**Ministero dell'Ambiente e della Tutela del territorio e
del mare - DGVA – Div. IV – AIA**

Riferimento: **Basell Poliolefine Italia Srl – AIA DVA-DEC-2010-0000807 del 10
novembre 2010 e s.m.i. con DVA-2015-0001360 del 16 gennaio 2015.**

Oggetto: **Trasmissione richiesta modifica NON Sostanziale all'AIA, ai sensi
dell'art. 29-nonies del D.Lgs. 152/06 e s.m.i. (Modifica degli impianti o
Variazioni del Gestore) per il miglioramento trasporti materie prime e
prodotti e la rimodulazione delle portate punti di emissione.**

**Relazione Tecnica relativa alla modifica non sostanziale
dell'Autorizzazione Integrata Ambientale**

Allegato 1 Planimetria emissioni in atmosfera

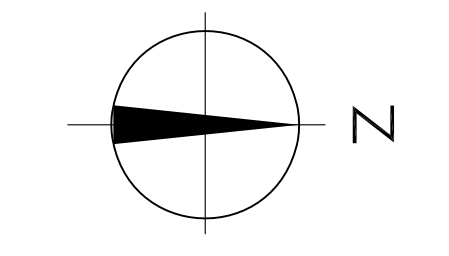
13	ELIMINATI PUNTI EMISS. 8-32-33-37B, RILICATO E34, INSTALLATI NUOVI E45A/B	Liberto	Ostuni	Nacci	21.03.18
12	EMISSO PER AGGIORNAMENTO RAPPORTO DI SICUREZZA	Liberto	Ostuni	Nacci	20.01.17
11	AGGIORNAMENTO INVENTARIO EMISSIONI INSESTIMENTO TORCIA PK-600	Vergari	RIZZI	RIZZI	12.12.06
10	EMISSO PER RAPPORTO DI SICUREZZA REVISIONE 2006	Liberto	VITTI	RIZZI	27.07.06
9	EMISSO PER AGGIORNAMENTO EMISSIONI	Vergari	RIZZI	RIZZI	19.05.06
8	EMISSO PER RAPPORTO DI SICUREZZA REVISIONE OTTOBRE 2005	Tramonte	VITTI	RIZZI	09.09.05
